Arkivreferanse: 2020/5238-35
Arkivkode: 202006/14/11/L13
Saksbehandler: Britt Alice Oseassen
Adm.enhet: Plan og byggesak
Dato: 11.11.2022

Utvalg	Møtedato	Saksnummer
Utvalg for miljø plan og teknisk	22.11.2022	89/2022

Ny 1. gangs behandling av forslag til detaljreguleringsplan for fritidsboliger Lundegård planID 202006

Utsnitt fra NVE Atlas som viser aktsomhetskart for flom og maksimal vannstandsstigning

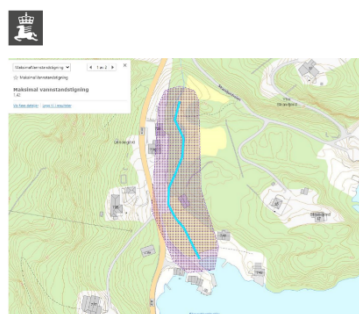
Vi har faglige råd om at det gjøres en vurdering av maksimal vannstandsstigning opp mot kotehøyde for de aktuelle byggetiltakene som planen legger til rette for. Lokale forhold bør vurderes og dokumenteres før flomfaren i bekken kan utelukkes i ROS analysen.

Vedrørende flom som tema i ROS-analysen er mangel på utfylling av dette en beklagelig forglemmelse. Flom som tema er vurdert i planbeskrivelsens kapittel 7.7 Overvannshåndtering og flom.

Plankart for endring. Kilde: Agde Arkitektur AS

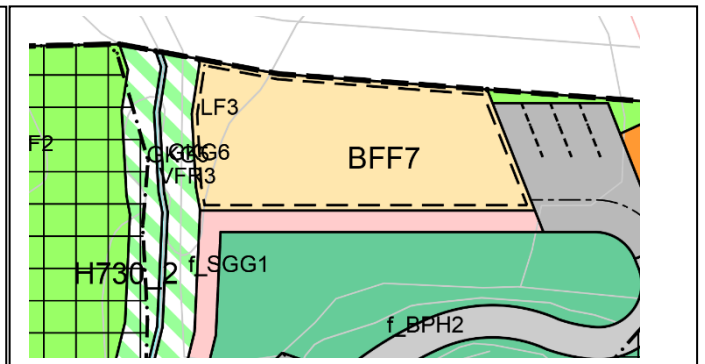
Det er som følge av den økte totalkostnaden ved byggeprosjektet et ønske fra tiltakshavere å legge til rette for en økning i antall nye enheter i området. Det var ved forrige politiske behandling foreslått at det skulle åpnes for totalt 11 enheter innenfor planområdet, mens det nå foreslås å åpne for totalt 13 enheter. Dette er tenkt løst innenfor ett av områdene som i tidligere plankart var foreslått benyttet som hageparsell (f_BPH1), samt noe av område LF3. I forbindelse med at f_SGG1 er foreslått flyttet til østsiden av bekken, er det tenkt at denne

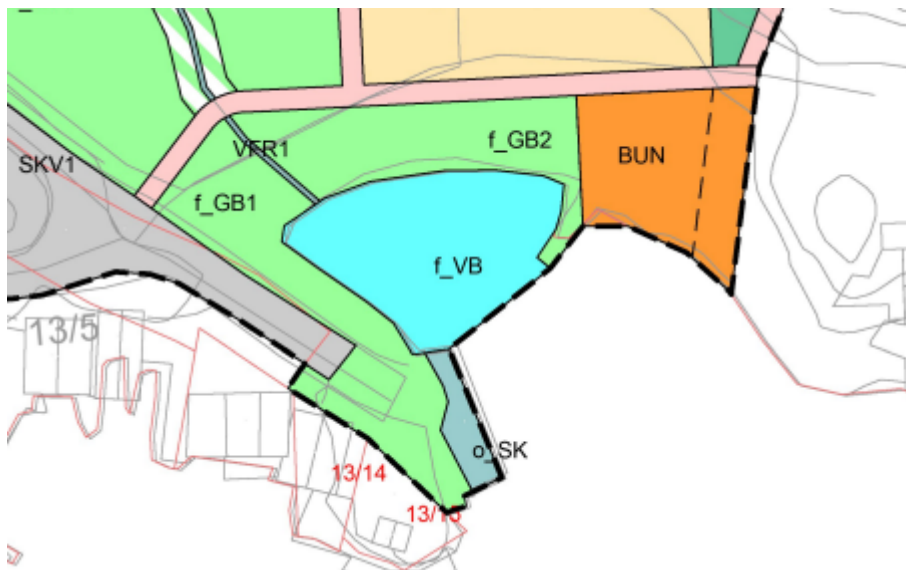
Nye boenheter vil ikke være i konflikt med naturmangfold eller kulturminner. Minsteavstand mellom nye enheter og naboeiendom 13/4 er ca. 21 m og ligger høyere enn nye foreslåtte enheter.

For å inkludere nye boenheter inn i samme tunrom som BFF1-BFF4 foreslås mindre justering av BFF1-BFF4 som kan være positivt.

Kommunedirektøren anser at 2 nye enheter i nord som foreslått, ikke vil være utfordrende og heller ikke påvirke landskapet da landskapet allerede vil bli endret som følge av de andre enhetene. Nye enheter har mindre gunstig plassering ift utsikt til sjøen enn andre enheter og også mindre fremtredende.
